SOLICITATION AMENDMENT
MODIFICATION DE L'INVITATION

Title - Sujet 50 Bed Living Unit, Westmorland Ins	
Solicitation No. - N° de l'invitation EC016-130878/A	Amendment No. - N° modif. 007
Client Reference No. - N° de référence du client R.043929.001	Date 2012-09-04
GETS Reference No. - N° de référence de SEAG PW-\$PWB-020-3101	
File No. - N° de dossier PWB-2-35024 (020)	CCC No./N° CCC - FMS No./N° VME
Solicitation Closes - L'invitation prend fin at - à 02:00 PM on - le 2012-09-13	Time Zone Fuseau horaire Atlantic Daylight Saving Time ADT
F.O.B. - F.A.B. Plant-Usine: <input type="checkbox"/> Destination: <input type="checkbox"/> Other-Autre: <input type="checkbox"/>	
Address Enquiries to: - Adresser toutes questions à: Donovan, Janine PWB	Buyer Id - Id de l'acheteur pwb020
Telephone No. - N° de téléphone (506) 636-5347 ()	FAX No. - N° de FAX (506) 636-4376
Destination - of Goods, Services, and Construction: Destination - des biens, services et construction:

Modification numéro 7

DRAWING No. ESK-101

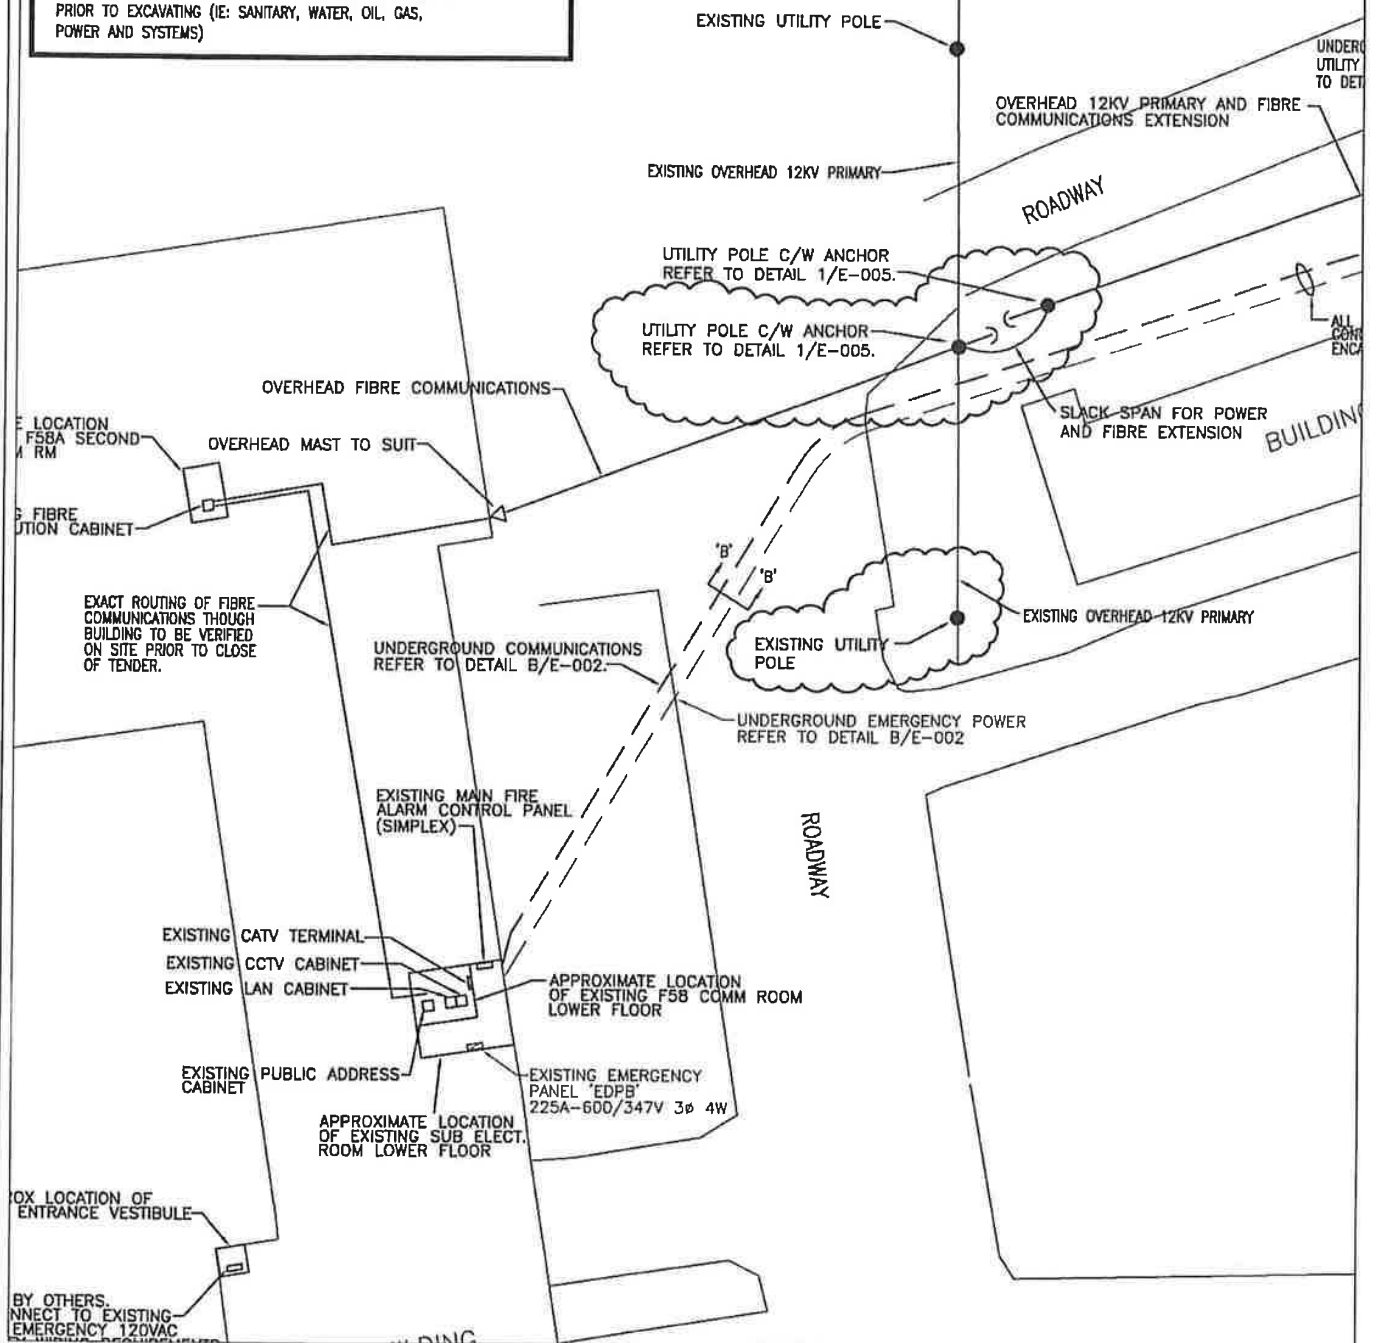
1. Reference Drawing E-001

- 1 Revise overhead high voltage and fibre line extension as indicated on attached electrical sketch ESK-101.

1. REVISE OVER HEAD SERVICES.
